מסמך מנהה - דוח אקוסטי

דוח מס. 1.6074.94

הנדן : בדיקת השפעות הרעש מכਬש מס. 42
 ומMarco הספורט המתחכנים בישוב
 אוירום על מבני המגורים בישוב

הנושא: תכנית בר/בר/טן - אדמות הבלתיים - אמצעים אקוסטיים.

תאורה פקרוני בקנה מידה 1:100 של הדרך לקביעת גובה הסוללה האקוסטית

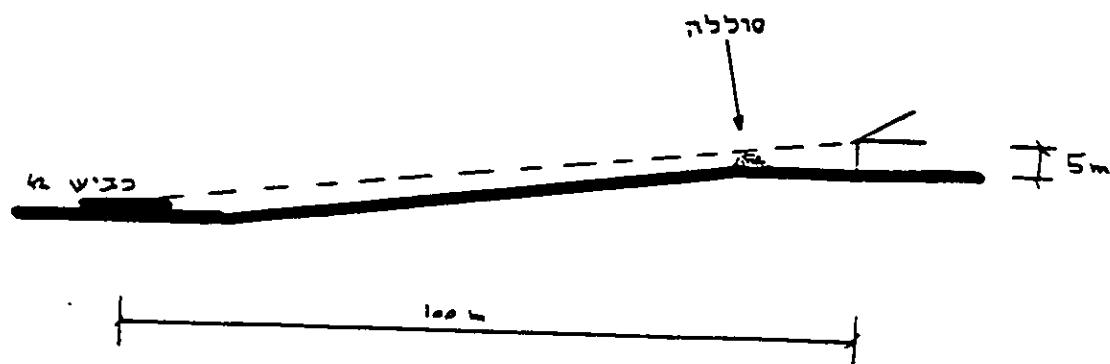
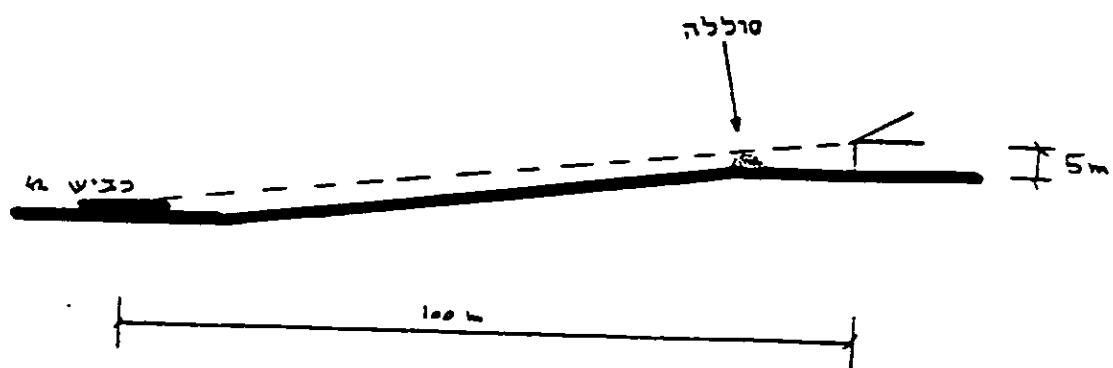
2. בזיקות ונובה הסוללה האקוסטית או קיר אקוסטי, יש לוודא כי הנובה המוצעת יתנו כענה נס לבעיות העליונות בבני הכבישים. בזיהה ואין פתרון מלא יש לנקבע הנחיות לבניון דרכי.

אין בכורוגתנו להבהיר את גובה הטוללה או הקיר, אולם יש לקיים את התנאי שהטוללה תעניק לגובה כזו שהיא תפגש עם הקו הדימויוני המקשר בין נקודת במרכז הכביש לבין נקודה במפלס של 5 מ' מעל פני הקרקע בקוו החזית של בניין המגורים, כפי שמתואר סכמתית בשרטוט המצ"ב. במקום וגובה הטוללה האקוסטית, או הקיר האקוסטי, יש לוודא כי הגובה דיווץ יתן מענה גם לקומות העליונות בתים המגורים. במידה וימצא כי אין פתרון מלא יש לקבוע הנחיות למיברון דירתי. יש להזכיר מספר חתכים סייפוסיים שיבחנו קרייסטרו זה והם יועברו לבדיקתו ו אישורנו.
